通し番号：1
関西電力株式会社

No.	高浜 1－特別点検(原子炉容器)－1
質 問	(添付-1 3) 原子炉容器の炉心領域100%の試験対象範囲について、原子炉容器の試験対象範囲における中性子照射量を提示すること。また、試験対象範囲を決定したプロセス（考え方）を示すこと。
回 答	炉心領域として、維持規格(JSME S NA1-2008)のA-5210に記載されている「炉心の有効高さを直接囲んでいる原子炉圧力容器の領域」に基づき、炉心の高さを直接囲んでいる範囲を試験対象範囲とした。高浜 1 号機における範囲を添付 1 に示す。 試験対象範囲における原子炉容器内表面の中性子照射量は、2015年4月時点で $4.50 \times 10^{19} \text{n/cm}^2$ 、運転開始後60年時点で $7.07 \times 10^{19} \text{n/cm}^2 (\text{E}>1\text{MeV})$ 程度と評価している。 以上

図1 一次冷却材ノズルコーナ部試験対象範囲
(内表面が対象範囲)

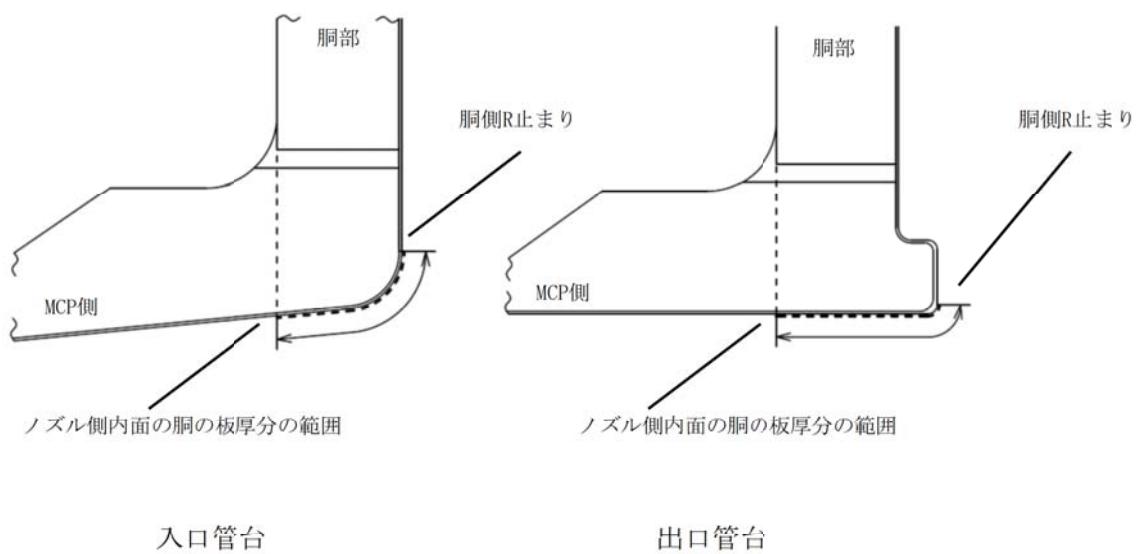
No.	高浜 1 - 特別点検（原子炉容器）- 2
質問	(添付-1 7-9 頁) 一次冷却材ノズルコーナ部の試験対象範囲について、試験対象範囲を決定したプロセス（考え方）を提示すること。また、実際に測定した範囲を示すこと。
回答	一次冷却材ノズルコーナ部として、維持規格(JSME S NA1-2008)の表IB-2500-4(項目B3.20 カテゴリB-D)に記載されている原子炉容器管台内面の丸みの部分の検査範囲を準用し、この範囲のクラッド内表面を試験対象範囲とした。具体的な範囲を添付1に示す。 設定した検査範囲に対して、探傷不可範囲は無く、全範囲を探傷している。 以上

図 1 炉内計装筒(内面) 検査範囲

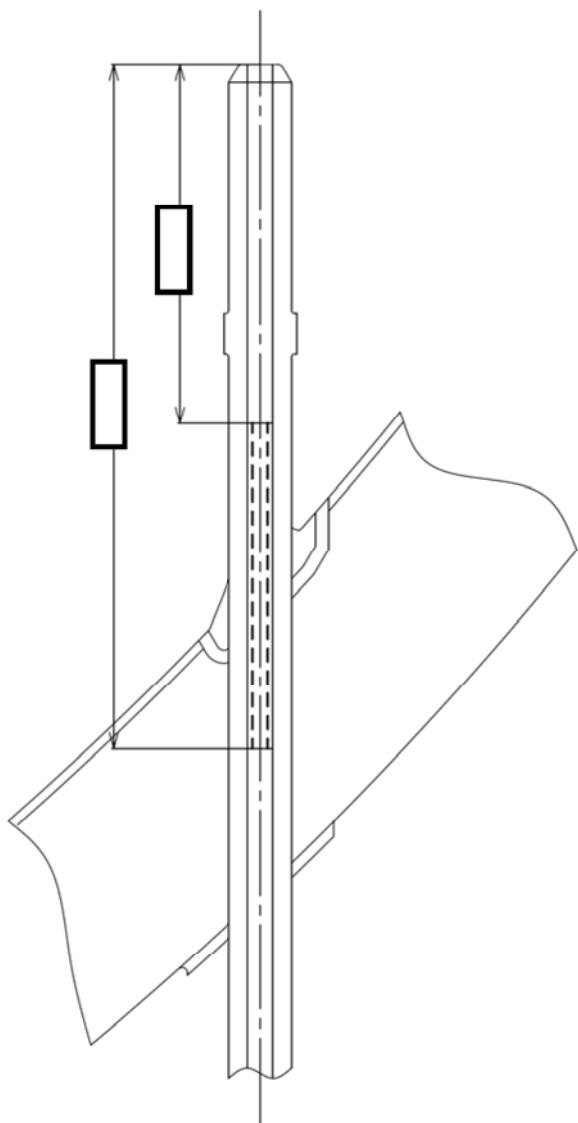
No.	高浜 1 - 特別点検 (原子炉容器) - 3
質問	(添付-1 14 頁) 炉内計装筒(内面)の試験対象範囲について、試験対象範囲を決定したプロセス(考え方)を提示すること。
回答	炉内計装筒(内面)の検査範囲は、別紙に示す確性試験の成果より、溶接の引張残留応力影響範囲を包絡する範囲であるJ溶接部中心 [] となるように、炉内計装筒上端からの寸法に換算して設定している。(添付1参照) 参考文献： 「小口径管内面へのウォータージェットピーニング法適用に関する確性試験報告書」 財団法人 発電設備技術検査協会, 平成13年1月 以上

図 1 炉内計装筒(溶接部) 検査範囲

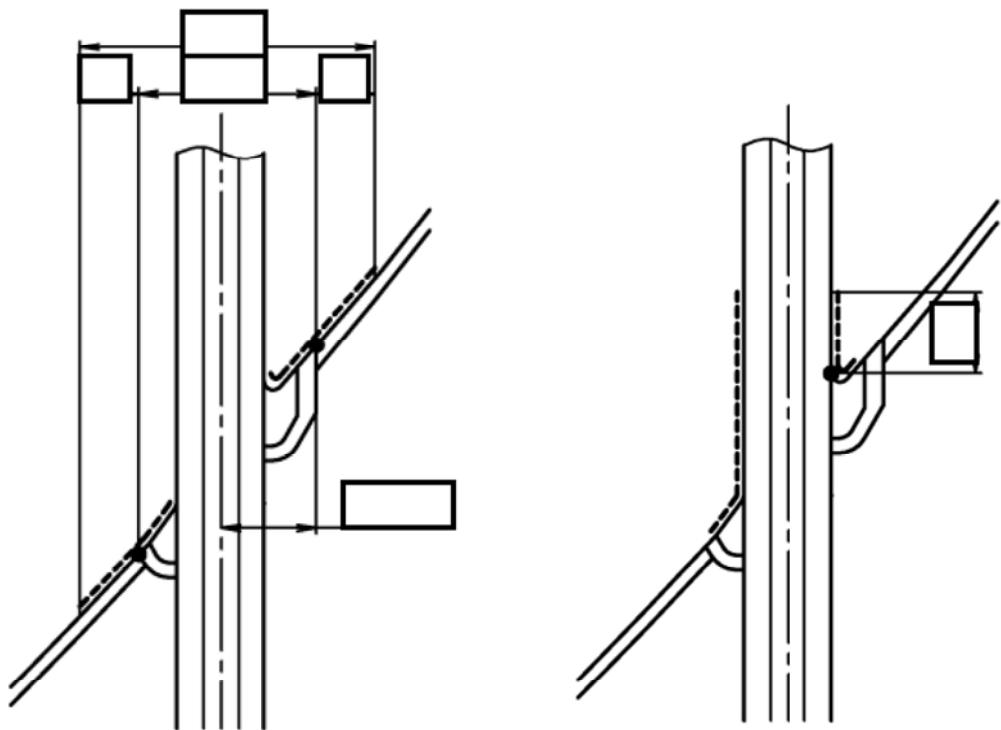
No.	高浜 1 - 特別点検（原子炉容器）- 4
質問	(添付-1 19 頁) 炉内計装筒（溶接部）の試験対象範囲について、試験対象範囲を決定したプロセス（考え方）を提示すること。
回答	炉内計装筒（溶接部）の検査範囲は、J溶接部を包絡する範囲としており、溶接溶け込み程度、装置の位置検出精度等を保守的に考え、原子炉容器下部鏡側に対しては開先寸法 [] mm の範囲、炉内計装筒外面については、J溶接端部 [] mm の範囲としている。（添付1参照）。 以上

図 1 高浜 1 号機 炉心領域範囲 (高浜 1 - 特別点検 (原子炉容器) - 1 と同一)

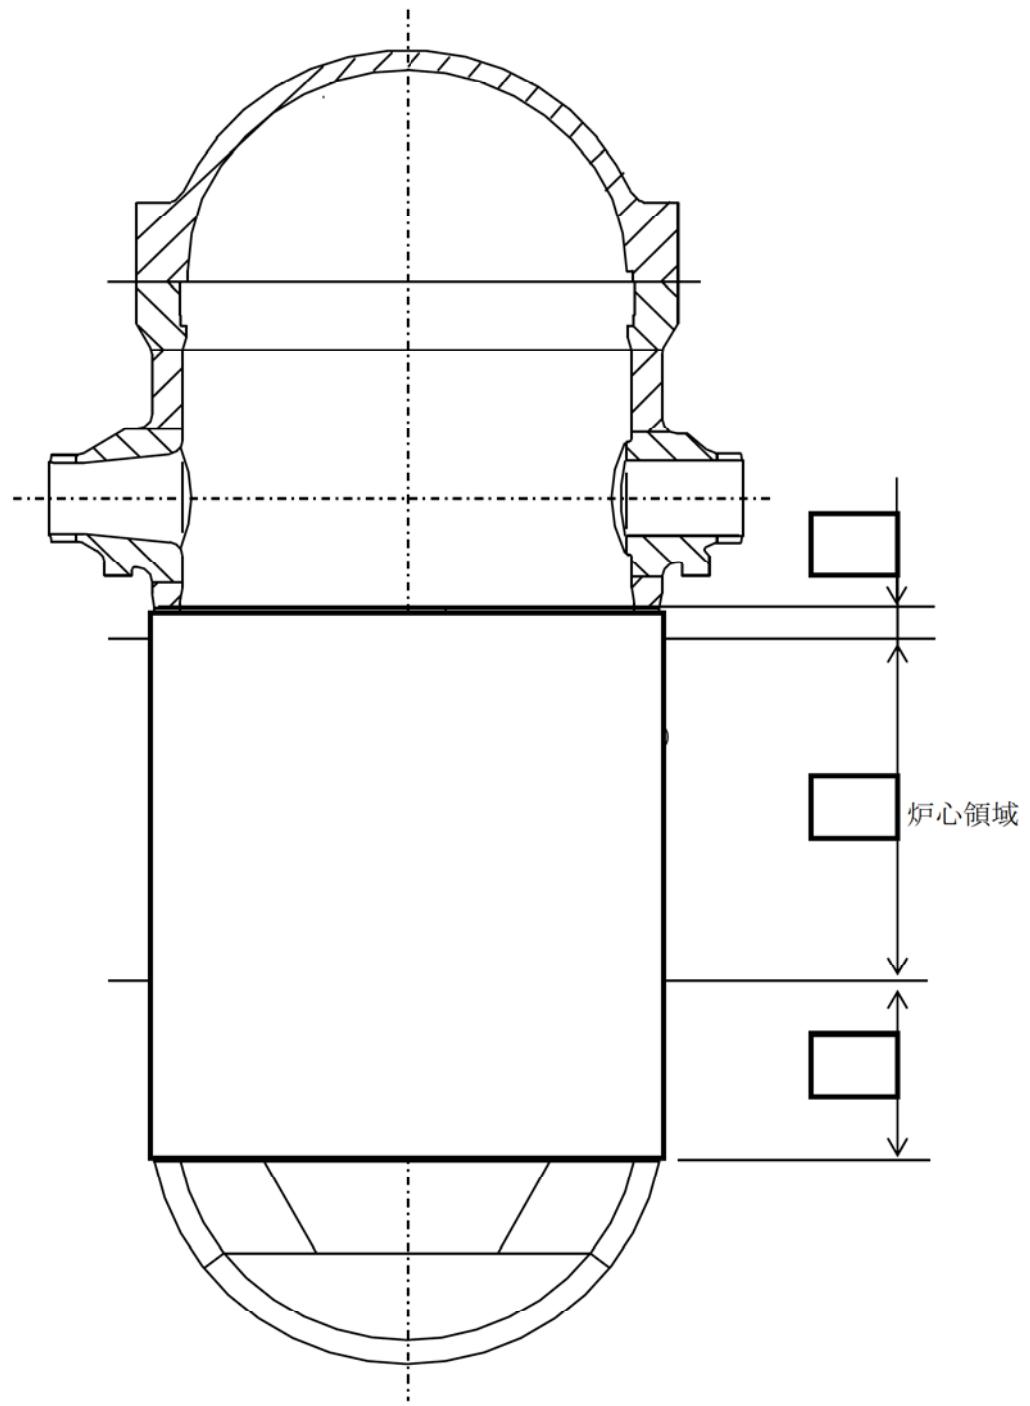
No.	高浜 1－特別点検（原子炉容器）－5
質問	(添付－1 3 頁) 原子炉容器の試験対象範囲において溶接部と母材の試験探傷範囲の詳細について提示すること。また、周方向溶接と軸方向溶接が重なる部分については、試験探傷範囲を決定したプロセス（考え方）及び詳細を提示すること。
回答	試験対象範囲は、「高浜 1－特別点検（原子炉容器）－1」に示した通り（添付 1 参照）であり、この範囲に超音波が入射するよう走査を実施している。 周方向溶接線と軸方向溶接線が重なる部分については、溶接線ごとに超音波が入射するように走査を実施している（溶接線が重なる部分については双方の探傷範囲がラップする）。

ノズルコーナECT及びBMI内面ECTにおける抽出基準の考え方

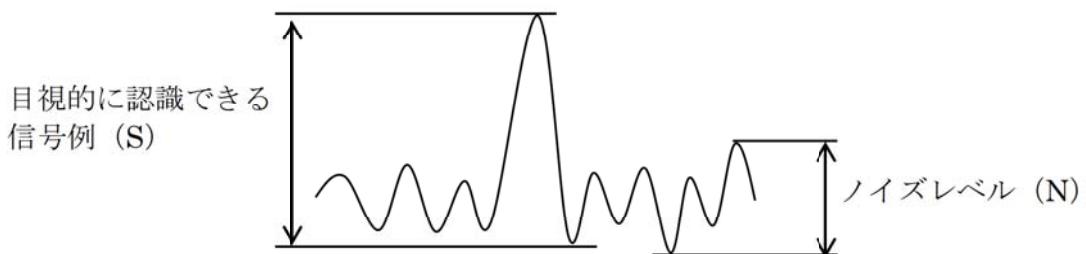
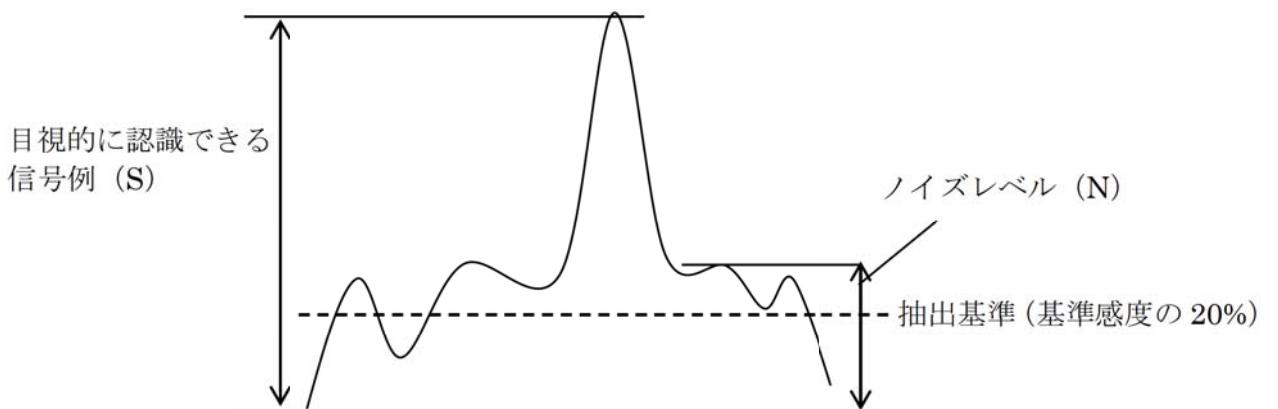
No.	高浜1－特別点検（原子炉容器）－9
質問	<p>(添付－3)</p> <p>一次冷却材ノズルコーナ部及び炉内計装筒（内面の溶接熱影響部）に係る非破壊試験（ET）の方法について、基準感度の20%以上の指示部を抽出基準とせずに、S/N比のみを抽出基準として判定している根拠を説明すること。</p>
回答	<p>【JEAGの記載について】 JEAG4217-2010には抽出基準として、原則として「基準感度の20%以上の指示部」と記載されている（P. 9、P. 付属書A-7参照）。一方で、基準感度20%以上の指示部より高い抽出性能を有することが確認されている場合は、その他の抽出基準を用いても良いと記載されている（P. 10）。</p> <p>【BMI管台内面ECT】 BMI管台内面ECTについて、被検体が母材であることからノイズレベルは比較的小さい。ノイズレベルが基準感度の20%未満となるため、SN比を抽出基準として用いることが有効である（JEAG4217-2010 P. 解12、P. 付属書A-7、A-8参照）。従って、基準感度20%以上の指示部よりも、高い抽出性能を有するSN比を抽出基準として用いた（添付1①参照）。</p> <p>【ノズルコーナECT】 ノズルコーナECTは、被検体がSUSクラッド部であることから、部位によってノイズレベルが異なる。ノイズレベルが比較的小さいところは、上述した通り、SN比を抽出基準として用いることが有効である（添付1①参照）。ノイズレベルが比較的大きくかつ基準感度の20%を上回る場合、指示部の信号とノイズ信号の区別が困難になる。（添付1②参照）。一方、SN比を抽出基準とした場合は、ノイズレベルに応じた基準感度を設定できるため、指示部の信号がノイズレベルに紛れることはない。以上から、SUSクラッド部の様に部位によってノイズレベルが異なるノズルコーナECTに対しては、SN比を抽出基準として用いることが有効である。従って、基準感度の20%以上の指示部より高い抽出性能を有するSN比を抽出基準として用いた。</p> <p style="text-align: right;">以上</p>

基準感度20%以上の指示部を抽出基準とすると、基準感度20%未満の振幅を有する信号は抽出されない。一方、SN比を抽出基準とすると、図のように振幅が基準感度20%未満であっても目視的に識別できる信号であれば抽出可能である。従って、ノイズレベルが小さい場合、SN比を抽出基準として用いることは、基準感度20%以上の指示部よりも高い抽出性能を有する。以上から、SN比を抽出基準として用いた。

ノイズレベルが基準感度の20%を上回る場合、基準感度20%以上の指示部を抽出基準とすると、ノイズ信号と指示信号の区別が困難となる。一方で、SN比を抽出基準とすると、ノイズレベルに応じた基準感度を設定できるため、指示部の信号がノイズレベルに紛れることはない。従って、ノイズレベルが大きくかつ基準感度20%を上回る場合、SN比を抽出基準として用いることは、基準感度20%以上の指示部よりも高い抽出性能を有する。以上から、SN比を抽出基準として用いた。

図1 検証方法のイメージ図

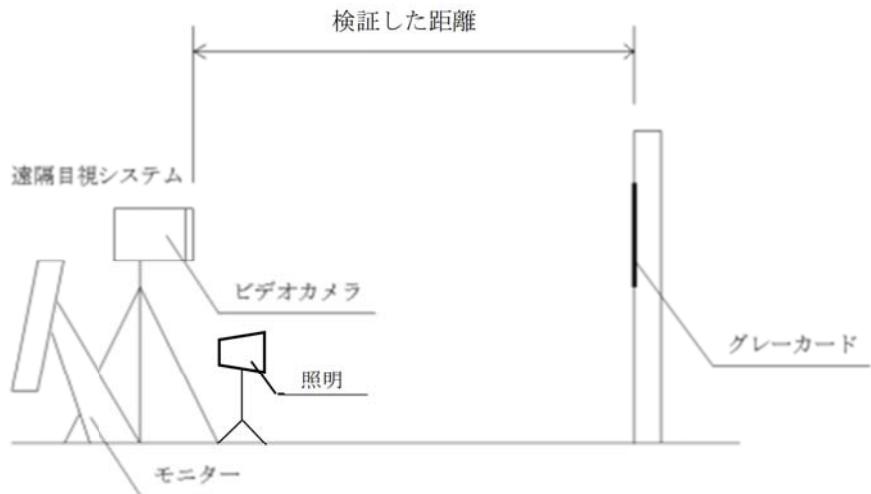
No.	高浜1－特別点検（原子炉格納容器）－3
質問	(7頁) 遠隔目視試験におけるグレーカード確認検証の方法及び照度確認表における確認距離と照度の決定方法を提示すること。
回答	<p>遠隔目視試験におけるグレーカード確認検証の方法及び照度確認表における確認距離と照度決定方法については、以下の通りである。</p> <p>1. グレーカードの確認検証方法 (1) 距離とビデオカメラ倍率の関係</p> <p>一定の照度下 []において、1m間隔で距離を変動させ、グレーカードが識別可能なビデオカメラ []の倍率を定めた。表1に倍率表、図1にイメージ図を示す。</p> <p>本点検で想定される最大距離はポーラクレーン上より半球部トップを点検する場合の約25mであることから、最大距離を30mとして設定した。</p> <p>基準とする照度は、照明機器として []を使用した場合における想定される照度（検証結果、距離30mで []よりも低い条件として []とした。ただし、距離21m以上の距離では照度 []においてはグレーカードの識別が不可能であったため、20m以上の距離では照明機器として []を使用することを前提とし、照度 []において検証を行った（検証結果、距離30mで []）。</p>

図2 検証方法のイメージ図

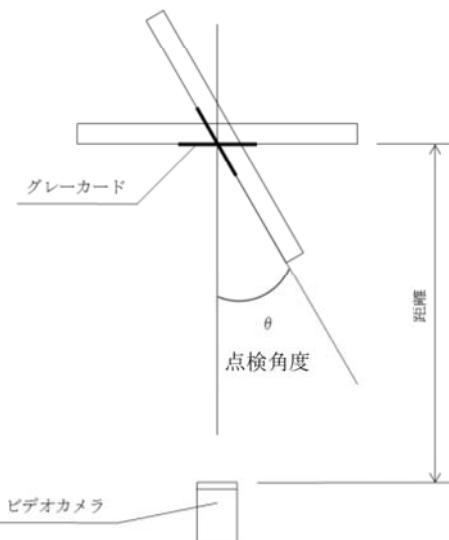
角度による影響も考慮し、距離に応じてグレーカードを識別可能な限界の角度の検証を行った。表2に倍率表、図2にイメージ図を示す。
